QUESTIONAMENTO - PREGÃO PRESENCIAL Nº 031/2020

Objeto: Aquisição de 100 (cem) de tampões de ferro fundido para poço de visita, que serão utilizados em vários locais no município de Araras, conforme descrições contidas no Anexo I – Termo de Referência deste edital.

WA0003

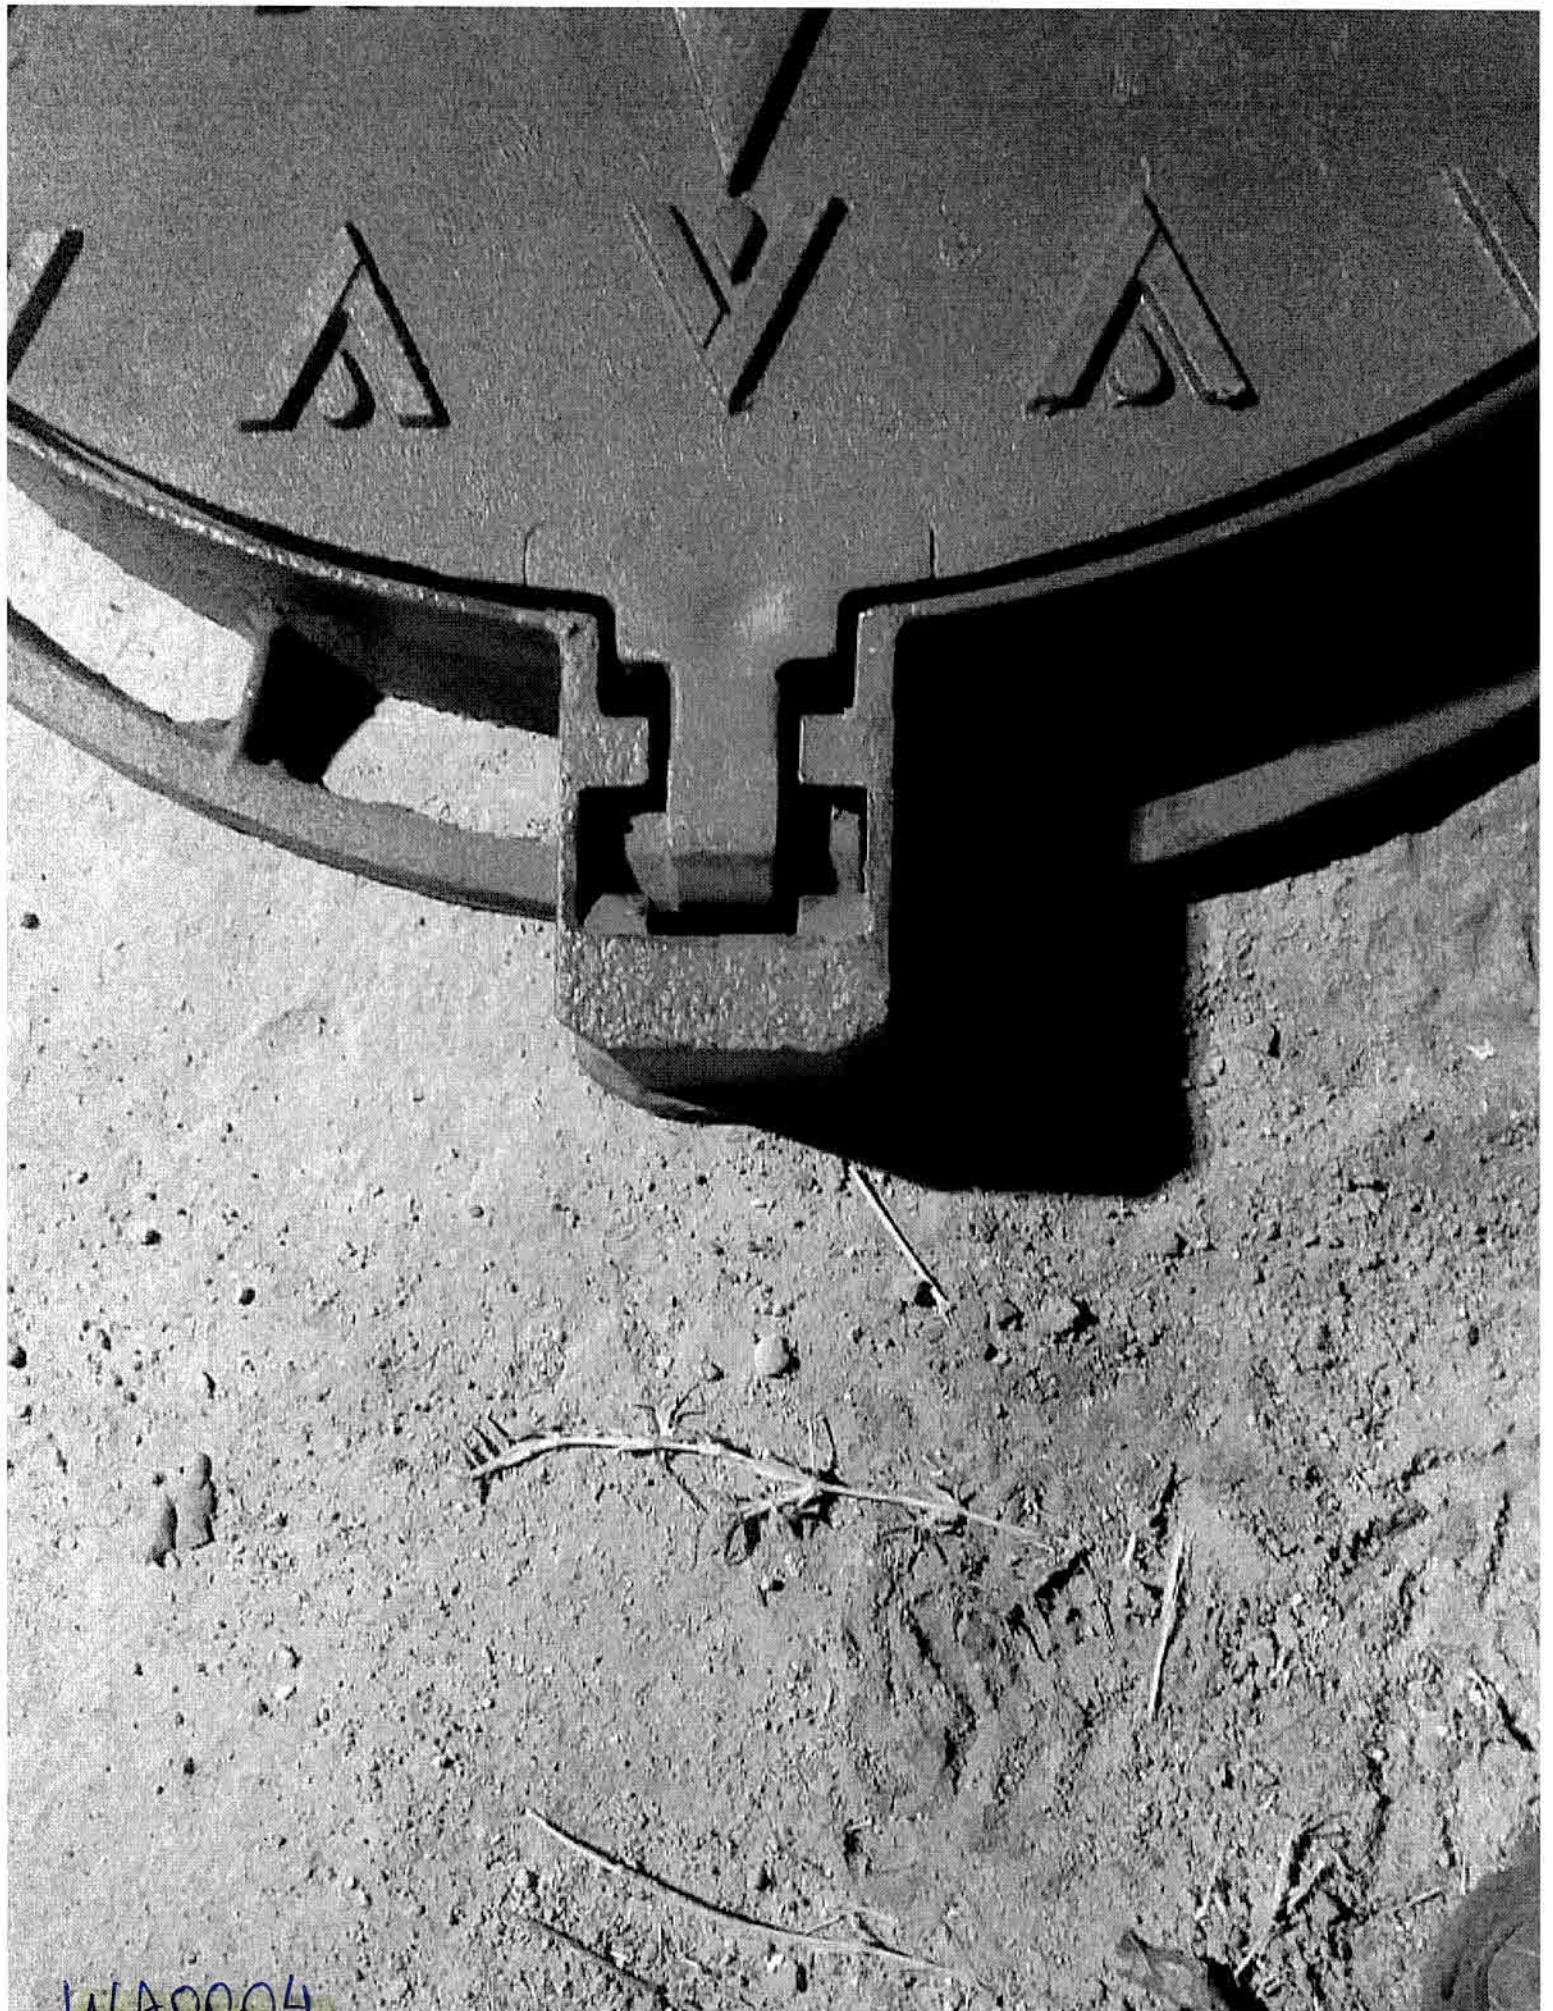
2) Quais são as medidas solicitadas no Tampão?

Resposta: As dimensões do tampão são: DN = 600mm no anel (imagem 20200730-WA0004); DE = 630mm (imagem 20200730 – WA0005) e diâmetro até a aba do aro de 745mm (imagem 20200730 – WA0003).

WA 0006

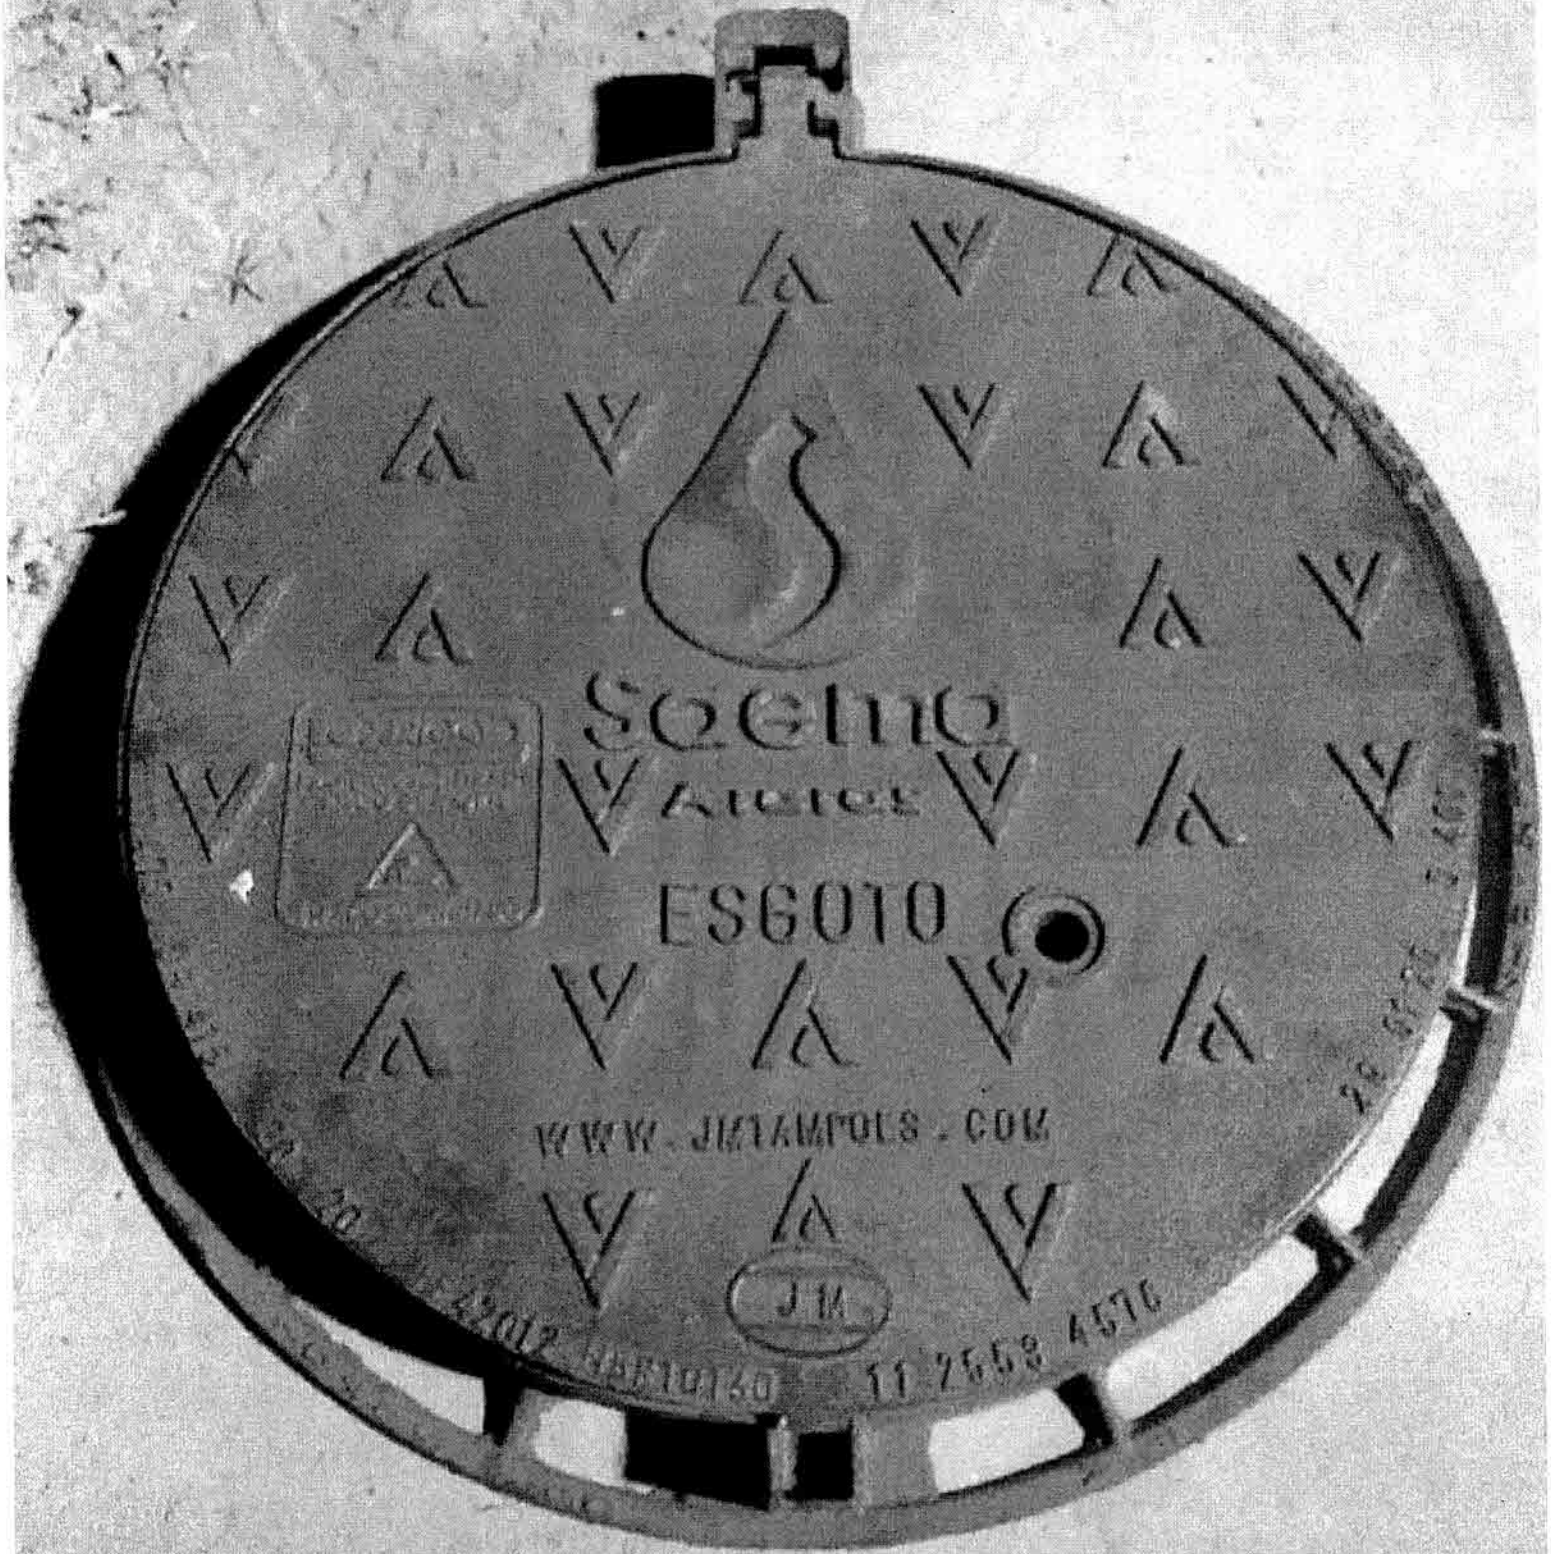
1) O referido Tampão é ARTICULADO ou SIMPLES?, se for ARTICULADO, é em PINO ou RÓTULA?

Resposta: O referido tampão é articulado, conforme imagem 20200730-WA0006 e com rótula, conforme imagem 20200730-WA0004.
